Stellungnahme der NABU KV Heinsberg zur 34. Änderung des Flächennutzungsplans der Stadt Heinsberg zur Ausweisung von Konzentrationszonen für Windenergieanlagen

Unser Zeichen: HS 48-9.14 BLP

Anh. 1: Visualisierungen (Beispiel für Planungen der new-re in Mönchengladbach)

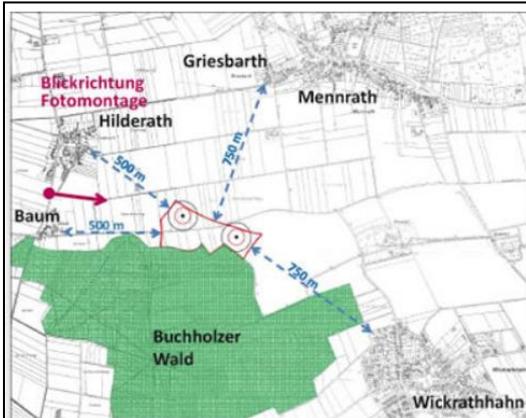
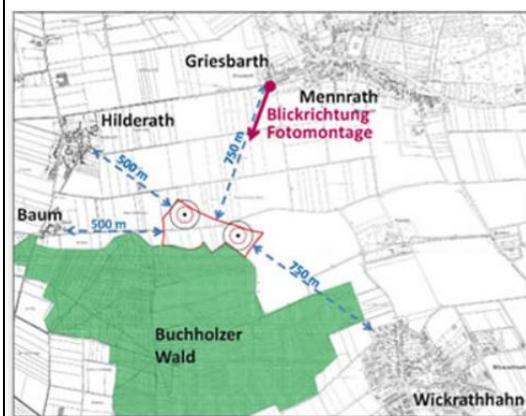
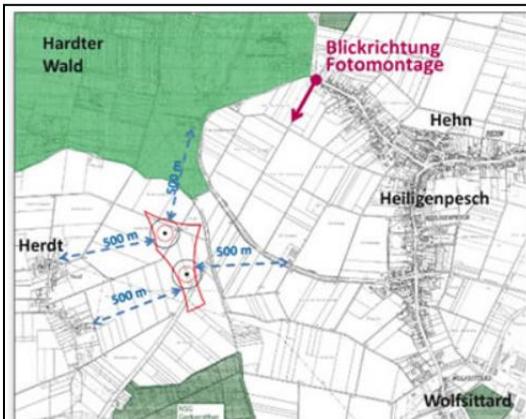
Die Sichtbarkeit der WEA durch Wald einzuschränken, ist irreführend. Die Anlagen werden mindestens 150 - 200 m hoch sein. Wald, im Kreis Heinsberg maximal etwa 30 m hoch, kann den Blick auf WEA kaum verhindern und schon gar nicht auf den oberen Teil mit dem sich drehenden Rotor (vgl. Fotomontagen im Anhang).

Anh. 2: Kiebitzbruten zwischen Uetterath und Randerath (Teilfläche 4)

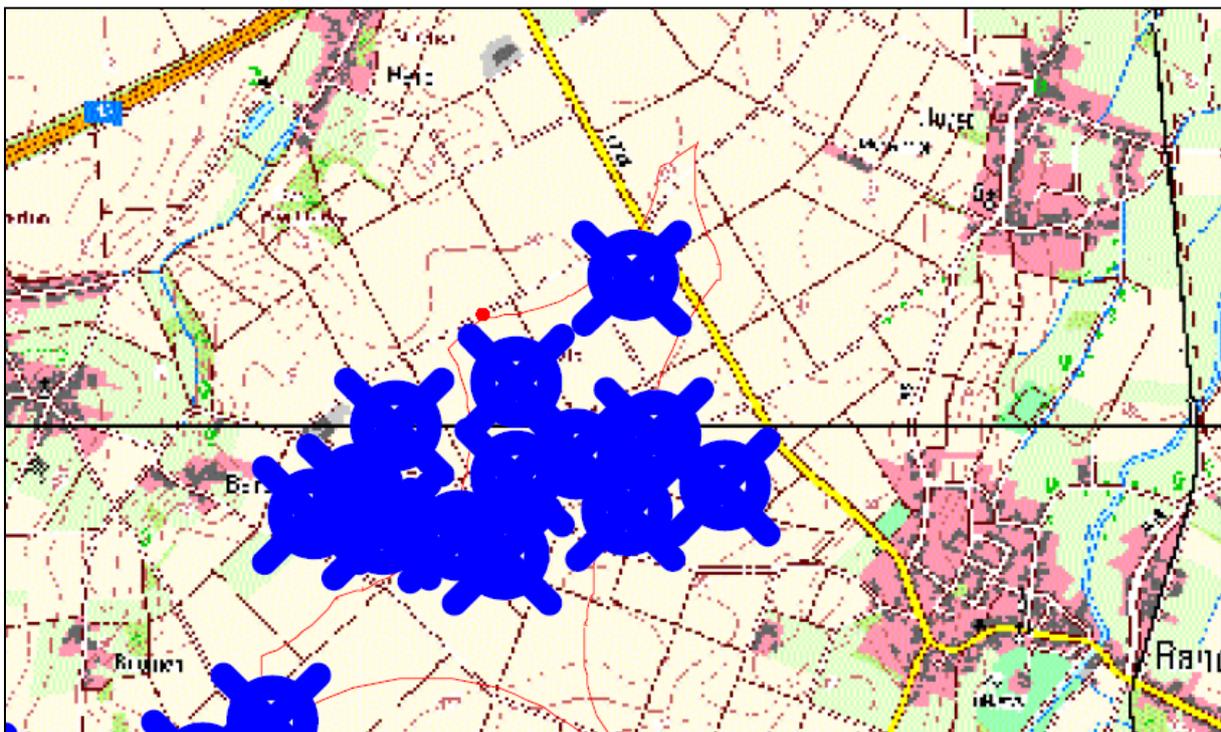
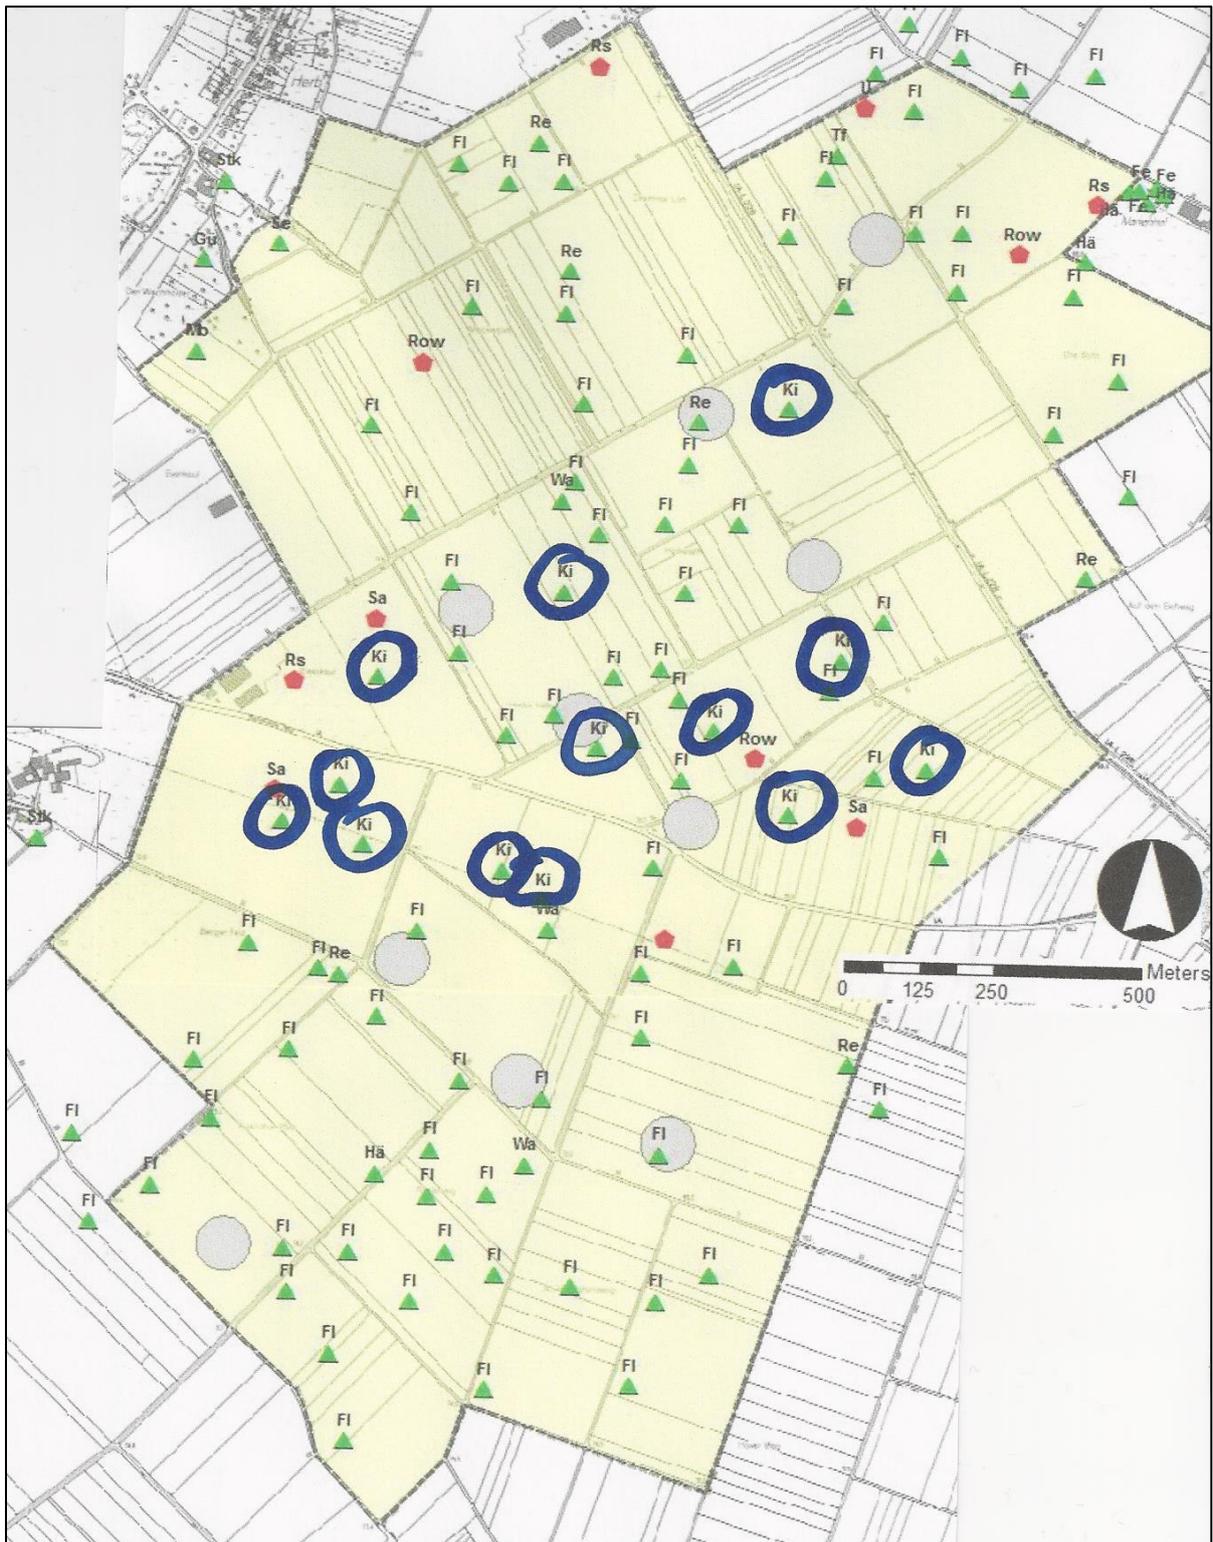
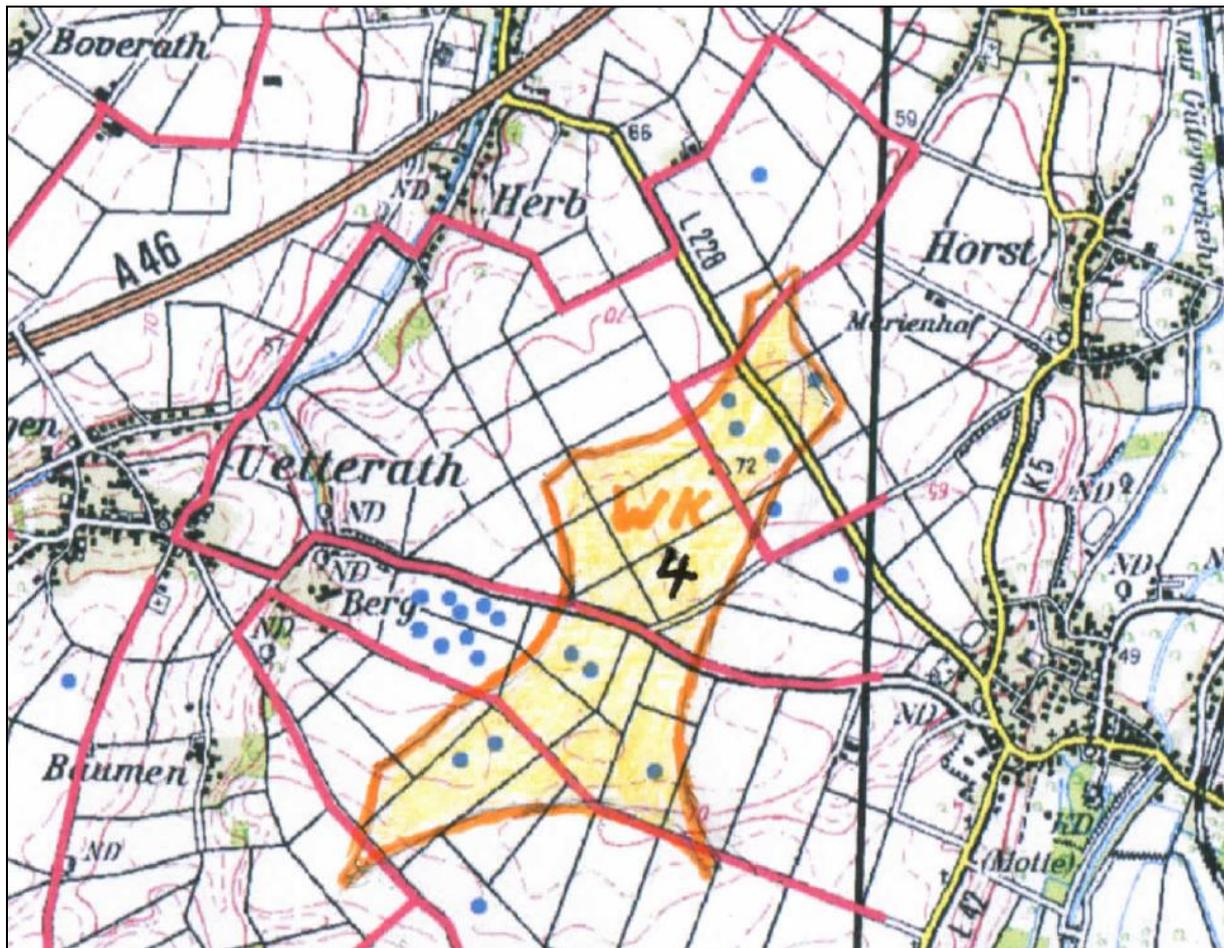
Die Abfrage von Daten beim Kreis Heinsberg allein ist nicht ausreichend und führte zur Aufnahme veralteter Daten (Kiebitz, 2004). Insbesondere für die Zone 4 mit ihrem nach wie vor hohen Kiebitzbestand und möglicherweise kreisweit einzigartigen Bestand würde die Einbeziehung weiterer Daten zu Verbreitung und Bestand des Art im Kreis Heinsberg zu einer höheren Bewertung dieses Gebietes und zum Ausschluss von WEA führen.

In mehreren Gebieten wurden zahlreiche Kiebitzbruten erfasst. Ein seit langem besonders hoher Bestand ist ausgerechnet von der Fläche bekannt, die jetzt als Teilfläche 4 mit acht Windrädern bebaut werden soll (vgl. Abb. in Anhang 2). Angesichts der Abnahme der Art im Kreis Heinsberg und überregional ist dies bemerkenswert. Der Bau von acht WEA in diesem Gebiet gefährdet die lokale Population der Art erheblich und ist durch entfernte Ausgleichsmaßnahmen nicht ausgleichbar. Der NABU lehnt diese Fläche daher strikt ab. Es ist zweifelhaft, ob der Kiebitz diesen Eingriff im Kreis verkraften kann. Auf jeden Fall wird die lokale Population geschädigt werden. Ob Ausgleichsmaßnahmen andernorts eine Bestandserhöhung im gefundenen Umfang bewirken können, ist angesichts der Bestandsentwicklung der Art in NRW sehr zweifelhaft. Sofern die Ausgleichsmaßnahmen (CEF-Maßnahmen) nicht funktionieren, müssten die Eingriffe (WEA) zurück genommen werden.
